第 4 回 津波避難ビル等に係るガイドライン検討会

モデルケースによる検証結果について

平成 17 年 3 月 23 日（水）

モデルケースによる検証結果一覧

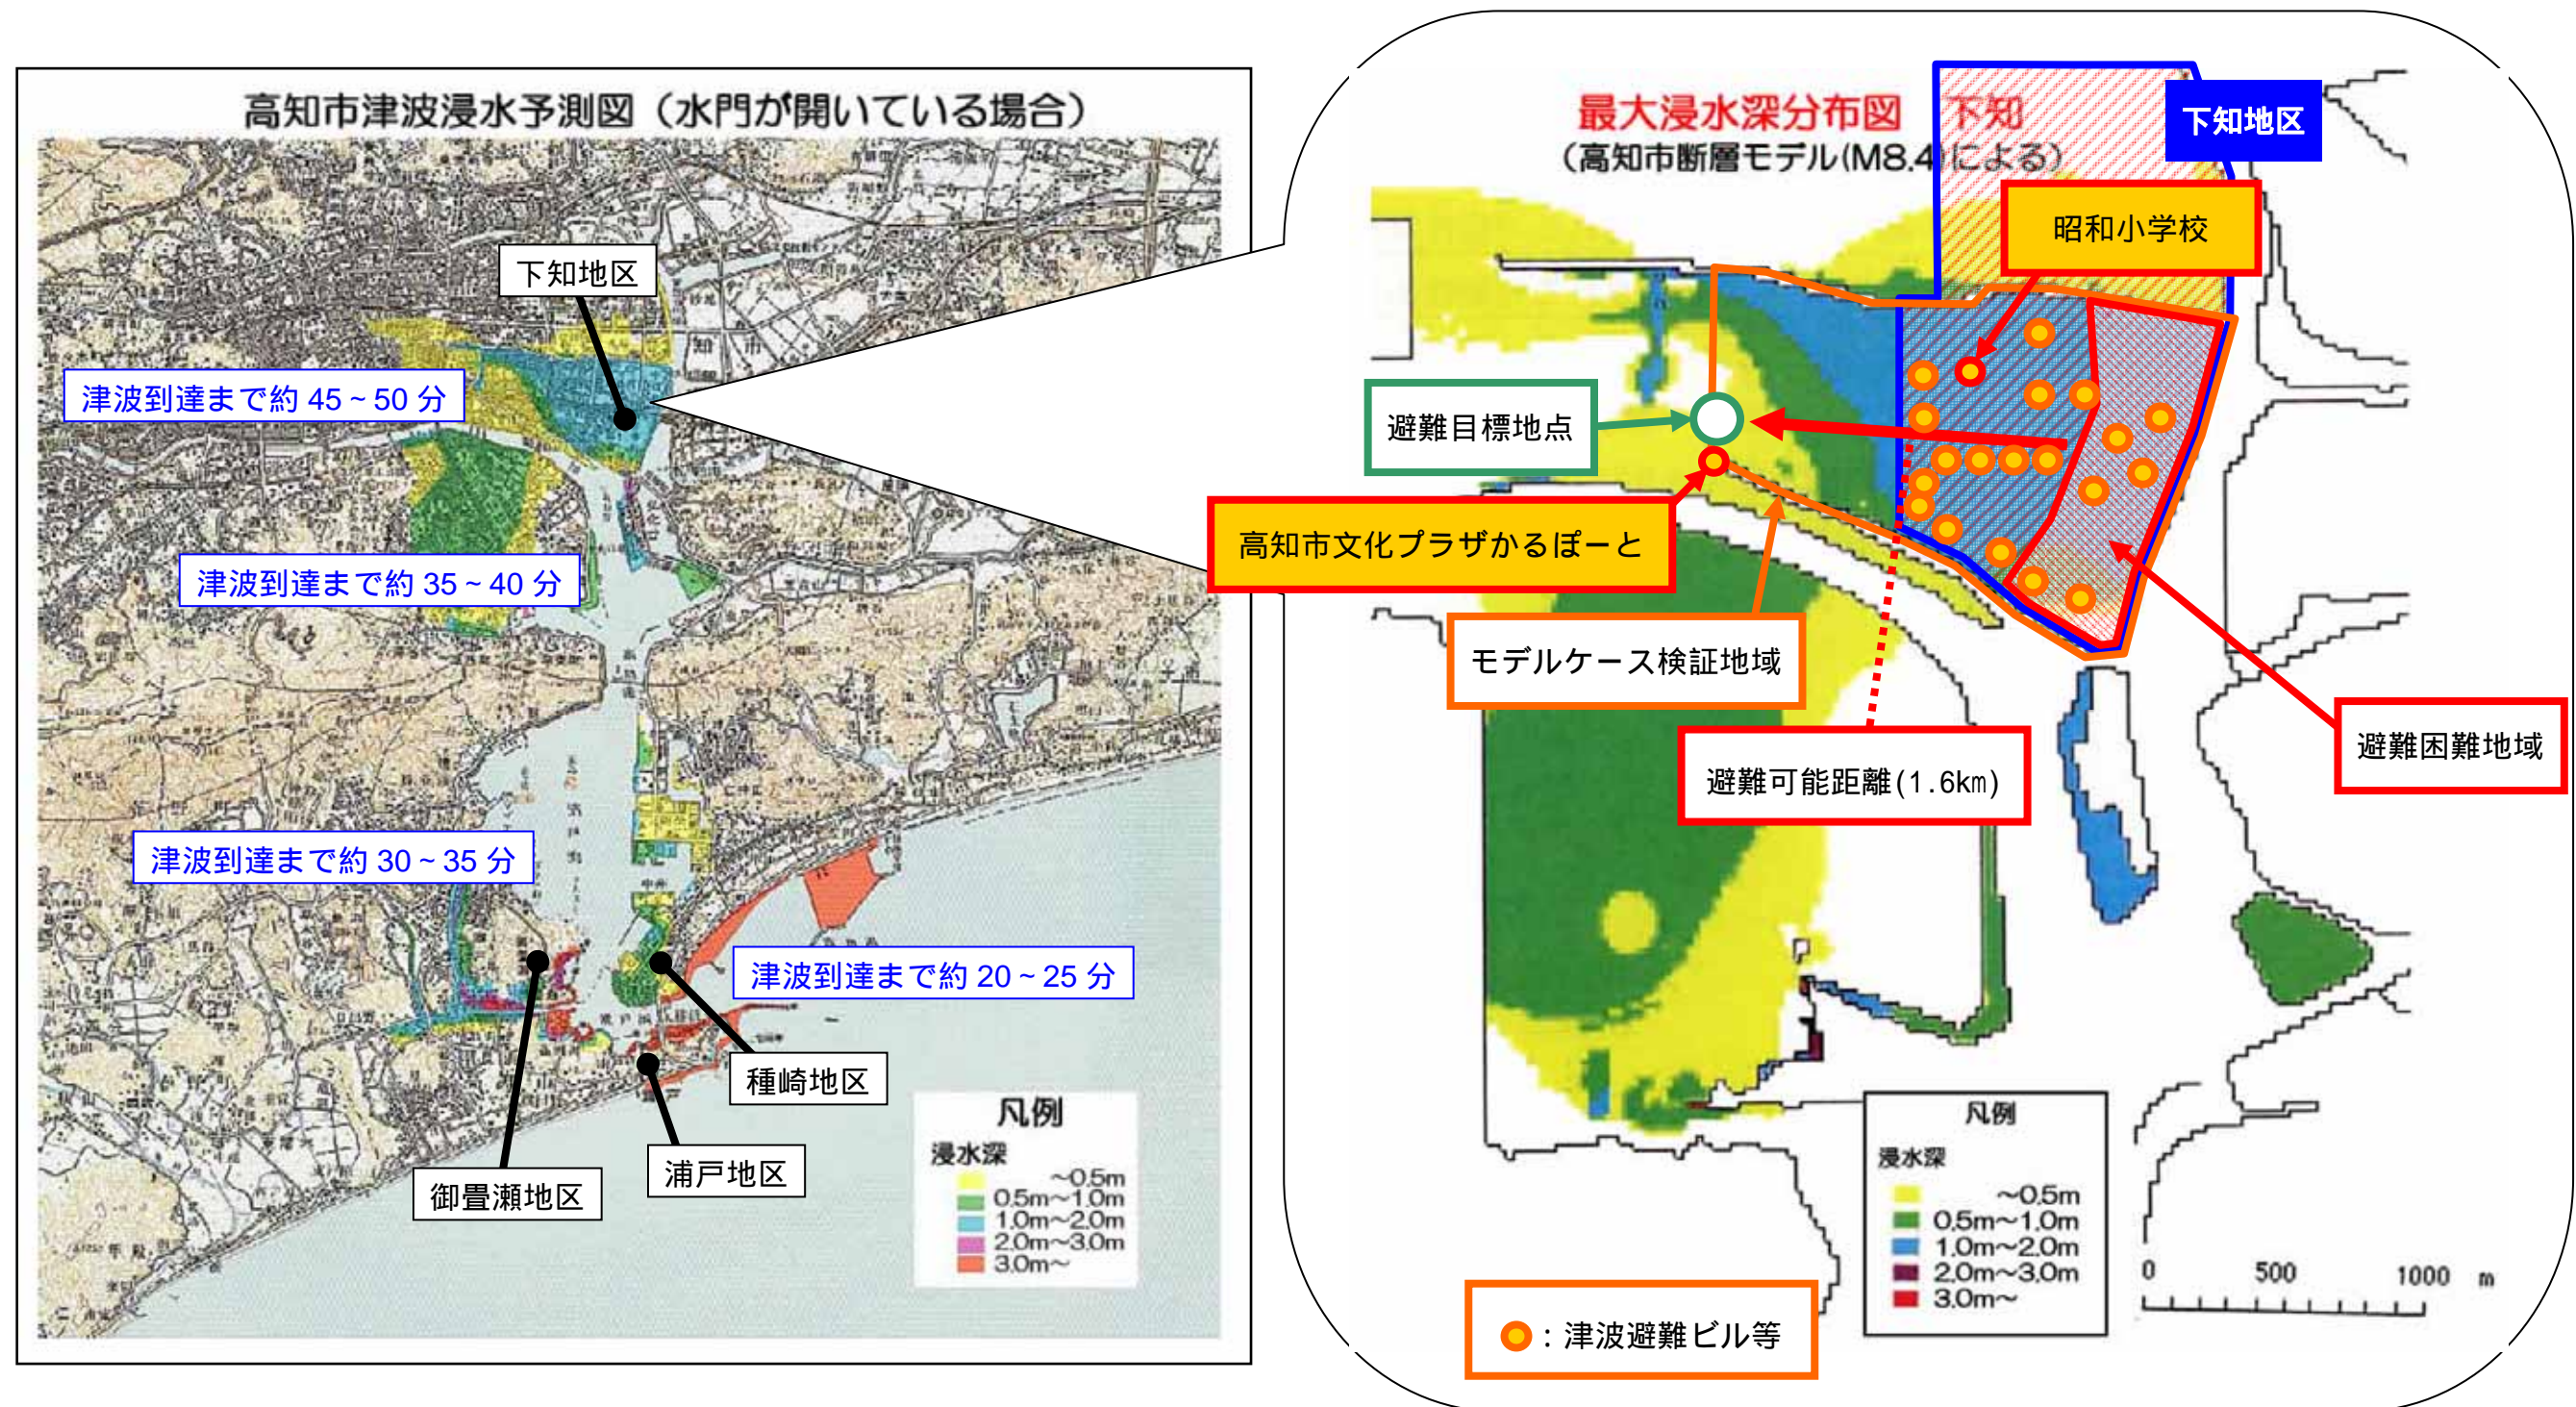
2)-(3)避難可能範囲の設定	地震(津波)発生から10分で避難開始。避難速度は0.8m/秒を前提とする。ガイドライン中の計算式により、約1.6kmとする。	【意見】 2.4にもかかる話ではあるが、夜間の発生で電気等が消えた場合、道路に何が倒れているか、避難途中で何が倒れてくるかわからないのに、設定した避難速度で本当に逃げることができるのだろうかという疑問がある。	ガイドライン中において表現上留意した(避難速度は目安値であり状況に応じた地域の値を設定することの必要性)。

2)-(4)避難困難地域の抽出	避難目標地点から1.6kmを避難可能距離とし、避難困難地域を抽出する。 地域名としては、弘化台、丸池町、小倉町、東雲町、知寄町三丁目、青柳町、若松町が対象となる。	【意見】 地域面積と人口密度で按分するようになっているが、避難可能距離の算出自体がおおよその見当を付けるために使用しているため、津波浸水予想地域内という事情も踏まえて、地域全体を避難困難地域として考えたい。	より、安全側に設定しているため、特段問題なし。

(2)避難困難地域に存在する観光客等の整理	高知市では観光客が来るところは限られており、今回想定している地域には、観光客はほとんどいない地域となる。	【意見】 全体的に観光地であれば面積按分もわかるが、観光地が限られている事がわかるのであれば、面積按分することは無いのではないかと。	ガイドライン中において表現上留意した(観光客関連については面積按分の記載なし)。

2.3 津波避難ビル等候補の選定に伴うカバーエリアの設定	(1)津波避難ビル等候補の選定	昭和57年(建築基準法改正の翌年)以降のRC、SRC構造の3階建以上の建物で、かつ、延床面積が300㎡以上のものとする(ただし、病院は除外する)。	【意見】 ビル管理者に理解を求めるには時間がかかること。また、マンションの廊下+階段等の共有部分のみのデータは存在しないため、実際に計測して出すということは難しい。 適当な避難ビル等がない場合の考え方を示してほしい。  (モデルケース検証時点では、構造的要件についてはガイドライン中には未記載。)	机上での算出は困難であるが、ワークショップ等を活用し、地域の中で推進していくことが必要。 ガイドライン中において表現上留意した(機能付加、新規整備の考え方について提示)。 ガイドラインにて明記予定(次回検討会にて整理予定)。

協議事項	高知市との協議内容		検証結果・意見等	ガイドラインへの反映方針
	高知市との協議事項	対応方針		
	(2)避難可能距離の算出	計算式により算出。	【意見】 夜間の避難や、保育園・幼稚園児の避難については、歩行速度を考慮する必要があるのではないかと。	ガイドライン中において表現上留意した（夜間避難、要支援者避難に関する考慮の必要性）。

(3)収容人数による収容可能範囲の算出	計算式により算出。	【意見】 2.3-(1)にも関係するが、特にマンションの場合は廊下+階段等部分となるため、実際の面積を算出するのは難しい。  今回の想定では「マンションの場合は、概ね総床面積の10%程度が廊下+階段である」ということで利用可能面積を出し、1㎡/人という考え方で収容人数を出すということにはできないものだろうか？	机上での算出は困難であるが、ワークショップ等を活用し、地域の中で推進していくことが必要。 左記のような便宜的な手法等があれば将来的に考慮する（今回は検討外）。

(4)カバーエリアの設定	避難可能範囲と収容可能範囲とを比較検討して設定。 川に囲まれた地域でもあること。また、地震の影響で橋が実際に利用できるものかわからないこともあるため、今回は橋が使えない（=川は渡れない）ことを前提に想定した。	【意見】 人口密度が高いため、津波避難ビル等候補1棟あたり、半径50m～100m程度の円しか描けないため、同一地域内における全員の収容は不可能。 津波が到達するまでの時間があるため、避難できる方は、昭和小学校や高知市文化プラザかるぼーと等の公共施設に避難を行い、要支援者等については、近隣の津波避難ビル等に避難を行うということは考えられないだろうか（かるぼーとだけでも万単位の収容が可能）。 川があった場合（特に、川を渡れば浸水予想地域外になり、かつ、地震後に橋が使えるかどうかかわからない（耐震性、液状化によるズレ等）場合）の考え方はどのようにするのか。	ガイドライン中において表現上留意した（左記のような設定方法についても考慮）。  ガイドライン中において表現上留意した（避難経路の安全性について確認しておく必要性）。

2.4 避難路・避難方法等	(1)避難路の確認に係る留意点	避難にあたって想定される道路等の安全性や機能が確保されているか確認する。留意すべき事項が確認された場合は地域住民に対して周知する。	【意見】 特に夜間の発生で、電気等が消えてしまった場合、時間的な余裕があり、離れたところへの避難が可能だとしても、実際には「何が倒れているかわからない」「余震でもしかしたら、何かが倒れてくる（落ちてくる）のかわからない」ということで、周知や訓練をしても避難をためらうのではないかと。 夜間に避難をするとしたら、さらに歩行速度が遅くなるのではないかと。  【備考】 夜間避難を想定した津波避難訓練が必要 無停電の外灯を設置するにしても避難路全部には無理なので、目標となる所だけに設置するという事が必要になるのか。	ガイドライン中において表現上留意した（夜間避難に関する考慮の必要性）。  ガイドライン中において表現上留意した（夜間避難に関する考慮の必要性）。

(2)避難方法について	原則として徒歩による避難とする。	【備考】 避難方法が徒歩しかない場合、要支援者対策をどのようにするかを検討する必要がある。	ワークショップ等を活用し、地域の中で推進していくことが必要。
